Page de garde CSS 27/06/2019

Expertise technique

Audit technique

(Unité mécanique – Mars 2019)

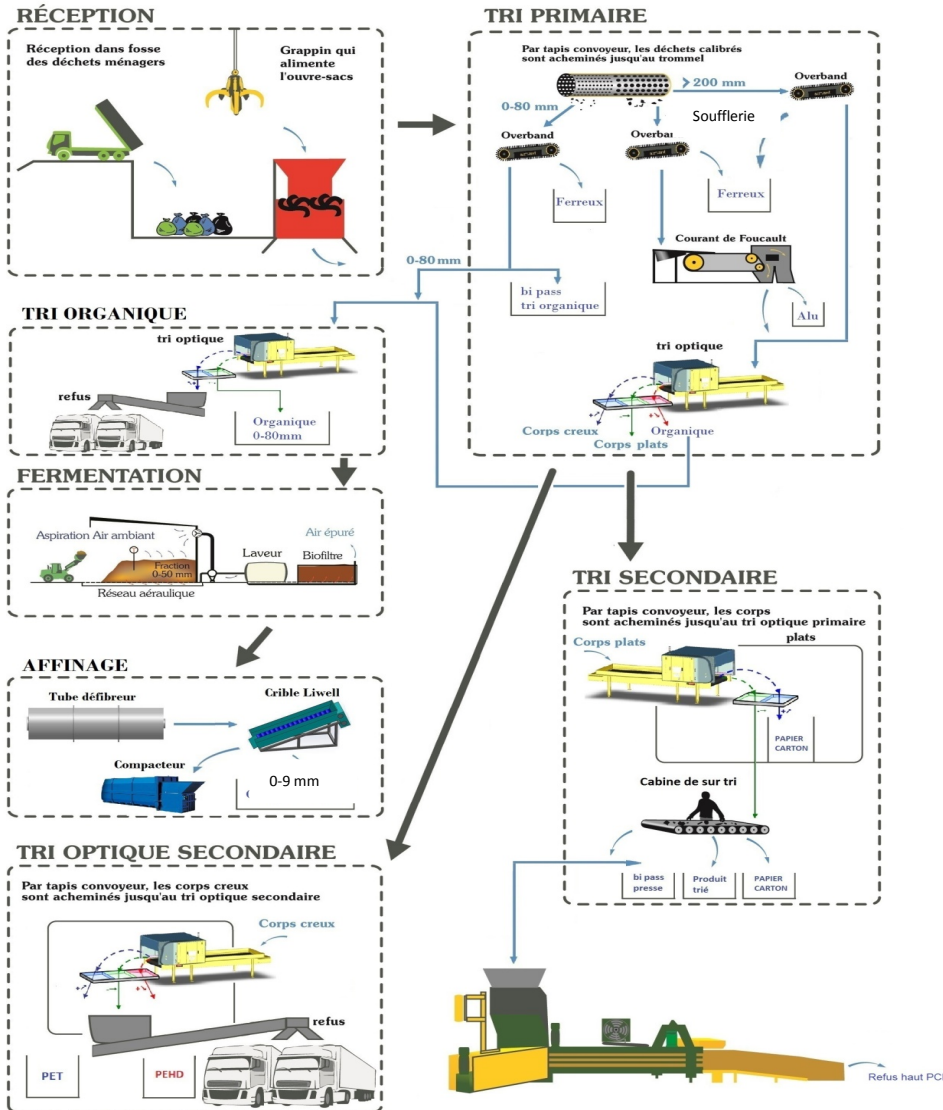
Fosse de réception sous-dimensionnée (origine U.V.O.M.) avec chasse-roues détérioré

Grappin vieillissant et contraignant (origine U.V.O.M.)

Ouvre-sacs difficile à maintenir et pénalisant

Manque d'efficacité du trommel (maintenance délicate)

Implantation non optimale des séparateurs de métaux

Séparateurs optiques plutôt efficaces

Convoyeurs de type C.S. non adaptés aux O.M.R.

Alvéoles de stockage non fonctionnelles (manque de portes)

Presse à balles non adaptée aux déchets

Note d'appréciation : 6/10

(Unité biologique – Mars 2019)

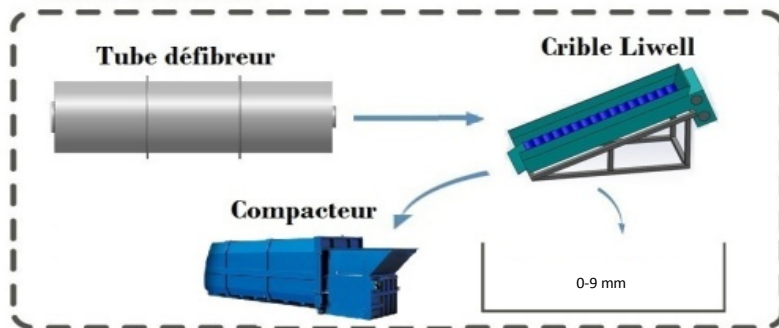
FERMENTATION

Tunnels de fermentation non fonctionnels

Trémie d'alimentation sous-dimensionnée

Tube défibreur non utilisé selon son fonctionnement prévu (perte d'efficacité)

AFFINAGE

Crible à effet trampoline peu efficace (conséquence du point précédent)

Absence de box de stockage des refus du compost

Séparateurs des métaux

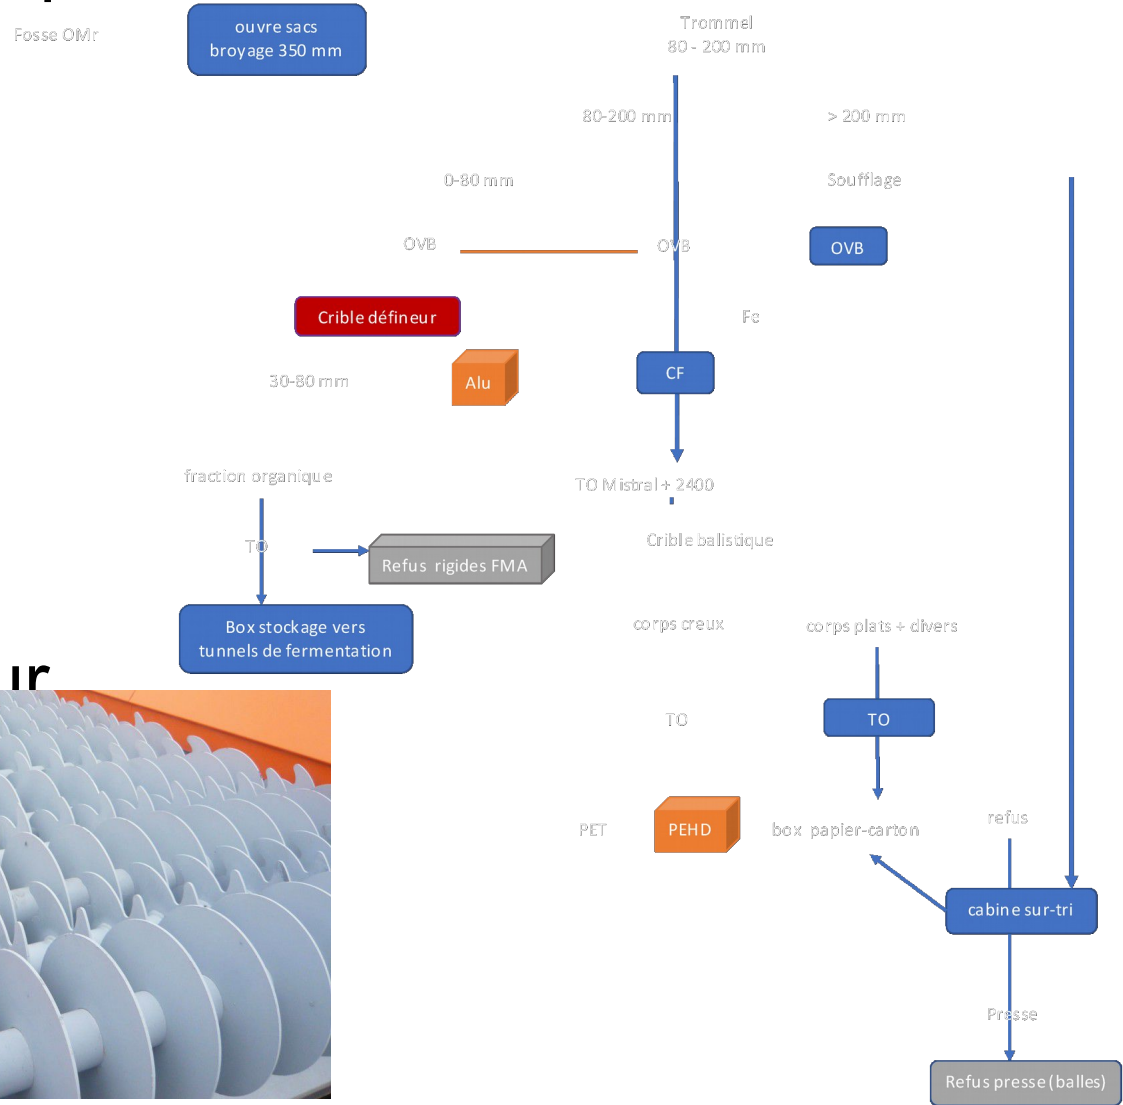
Implantation
longitudinale
= meilleures
performances mais
configuration actuelle
du process
incompatible avec
cette mise en place

Alimentation longitudinale, voire l'implantation en amont d'un
transporteur vibrant ou d'un « éclateur » de flux de type
Discspreader
= meilleures performances
(étude en cours pour la mise en place complémentaire d'une
poulie magnétique avec réaménagement de la goulotte)
